TI-C-31

TECHNISCHE INFORMATION

Betrifft: Spezialschlüssel KM-J-23100 für Modulator

Fahrzeuge: Alle mit Opel-Automatic

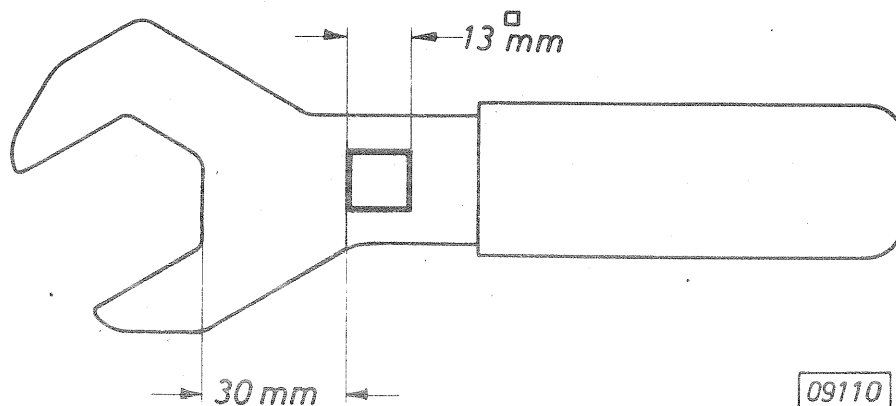
Aufgrund der Erhöhung des Drehmomentes für den Modulator der Opel-Automatic (siehe Technische Information TI-C-3, Gruppe K-7, vom 11.9.1974) ist eine Änderung des Spezialschlüssels KM-J-23100 für den Modulator notwendig geworden.

Um einen Drehmomentschlüssel mit üblichem 1/2"-Vierkant an dem Spezialschlüssel ansetzen zu können, ist ein Vierkantloch in den Schlüsselgriff gemäß nachstehender Skizze zu fertigen.

Werkzeuge, die zukünftig von der Fa. Kent-Moore ausgeliefert werden, sind bereits in diesem Sinne geändert.

Das neue Drehmoment für den Modulator beträgt 50 bis 55 Nm (5,0 bis 5,5 kpm).
